**Avis délibéré de la mission régionale d'autorité
environnementale de Bretagne sur le projet du
parc éolien « Bellevue » à Silfiac (56)**

n° MRAe : 2023-010720

Figure 4: Profil altimétrique de la zone traversée par le câblage entre E2 et E4 (source : Géoportail)

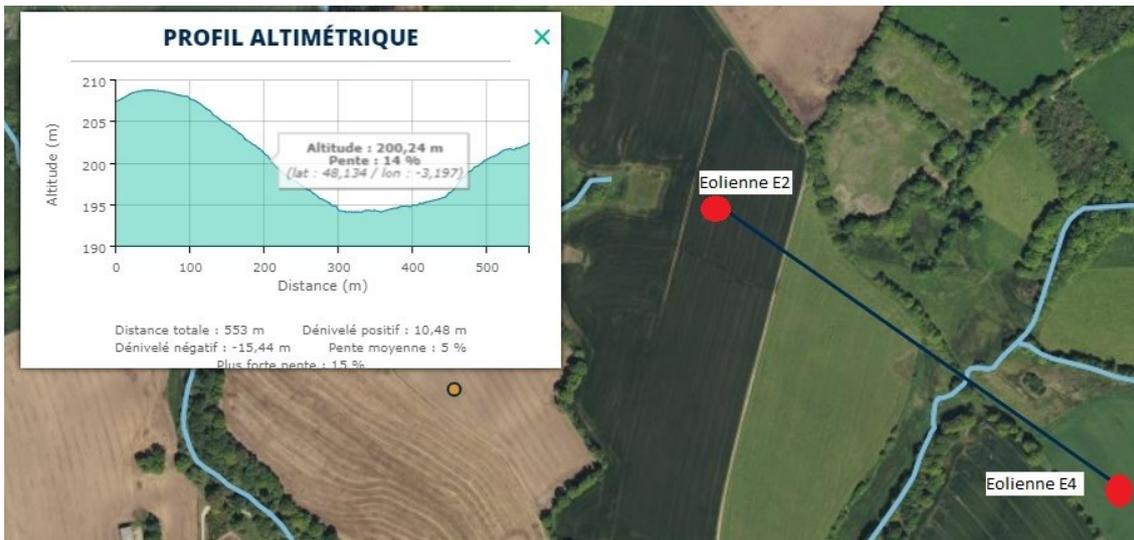
Pour les travaux de câblage entre éoliennes, le porteur de projet indique qu'un forage dirigé sera réalisé de manière à ne pas dégrader la zone humide. Il ne précise pas les points de départ et d'arrivée du forage ni ne qualifie le milieu en termes de profondeur. De plus, le dossier ne développe pas le fonctionnement et les fonctionnalités de la zone humide entre les éoliennes E2 et E4. **Les conditions de réalisation du forage dirigé et leur justification au regard de la sensibilité de l'environnement doivent être précisées, d'autant plus que le cours d'eau en connexion étroite avec la zone humide se situe en fond de vallon.**

Concernant le câblage entre éoliennes, le dossier ne précise pas si un tubage sera réalisé en vue de protéger les câbles. Le porteur de projet ne donne pas d'information sur le comportement et la pérennité de ces câbles en milieu humide, notamment sur les protections à mettre en œuvre pour éviter la corrosion ou les courants porteurs.

Les protections de zones humides se feront par la mise en défens à l'aide de balisage visant à éviter la dégradation intempestive par les engins de chantier. Toutefois, les fonctionnalités des zones humides n'ayant pas été détaillées dans le dossier, le porteur de projet n'est pas précis sur l'impact des fondations à proximité de ces zones.

- **d'indiquer les protections prévues pour protéger les câbles reliant les éoliennes entre elles ;**
- **de justifier la suffisance des mesures prévues pour éviter toute incidence sur les zones humides, après examen de leurs fonctionnalités ;**
- **et de fournir des informations complémentaires pour le forage dirigé (fonctionnalité de la zone humide concernée, profil en long du forage), permettant de justifier l'absence d'incidence du projet sur cette zone humide.**

Figure 8 : Carte des effets cumulés (source : volet paysager)

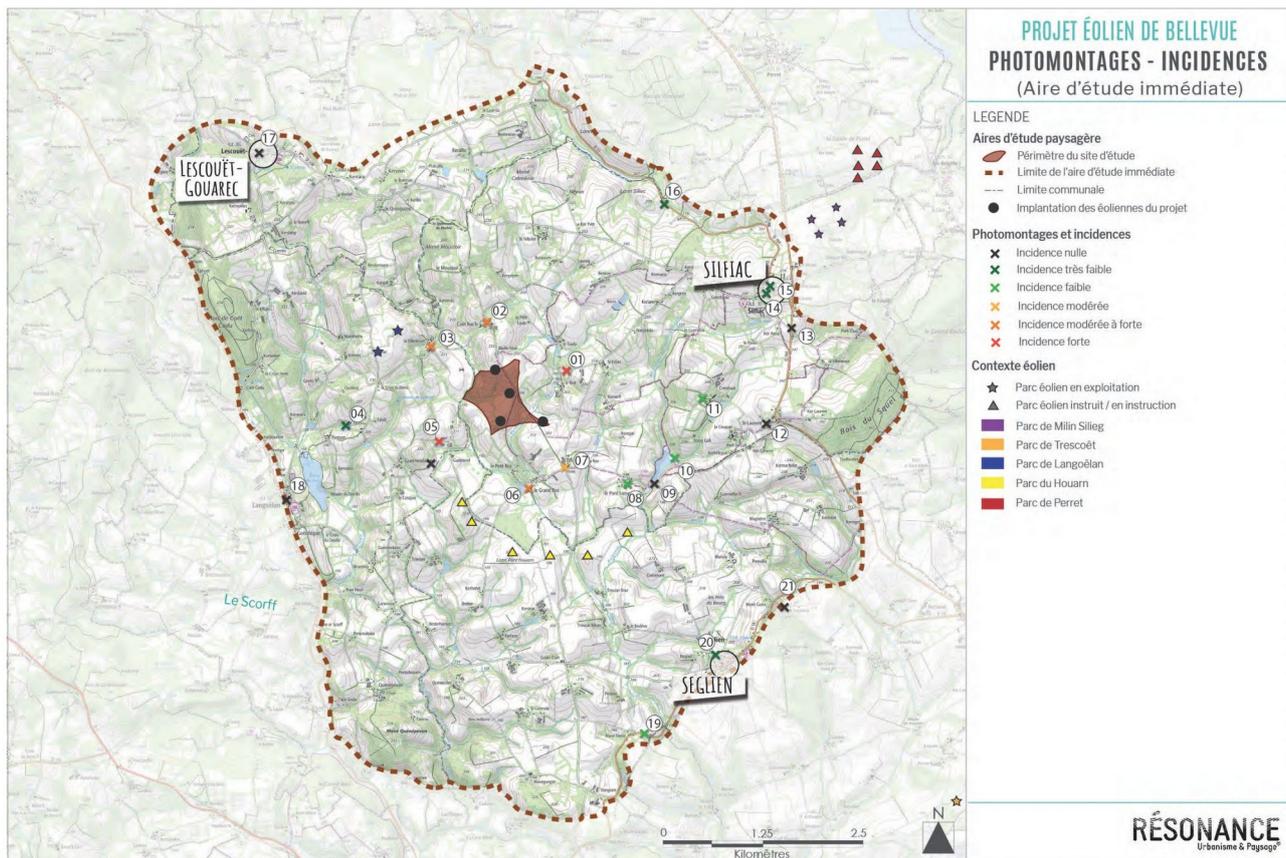
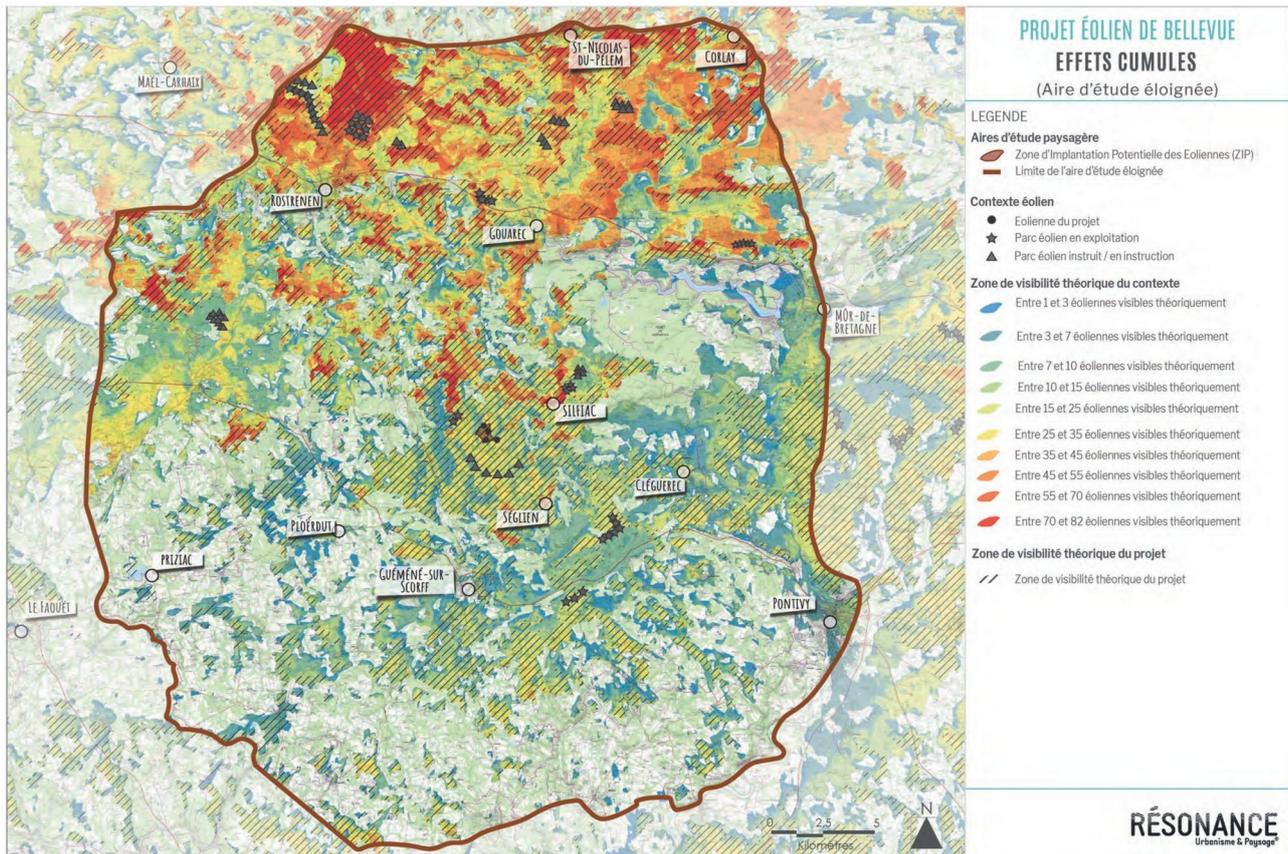
Quatre autres parcs éoliens sont construits ou en cours de construction dans la zone des 5 kilomètres autour du site, les plus proches étant à environ 1 km : les parcs de Langoëlan (2 mâts), du Houarn (6 mâts), et plus loin de Milin Sillieg et du Perret. Les effets d'encercllement, de covisibilité, et d'inter-visibilité (entre parcs) ont été étudiés par le porteur de projet. **L'étude d'impact conclut que l'effet de cumul visuel peut être considéré comme assez faible au vu des distances d'observations et dans un contexte paysager déjà marqué par l'éolien, alors que la figure suivante montre l'ampleur des covisibilités, notamment dans la direction nord.**

In fine, malgré les éléments masquants du paysage, les mesures d'implantation et les masques végétaux éventuels qui seraient mis en place, des covisibilités seront possibles, pouvant laisser apparaître un phénomène d'encercllement et de saturation visuelle pour les habitations à proximité immédiate du projet.

L'Ae recommande de consolider l'analyse et la prise en compte des effets de cumul visuel.
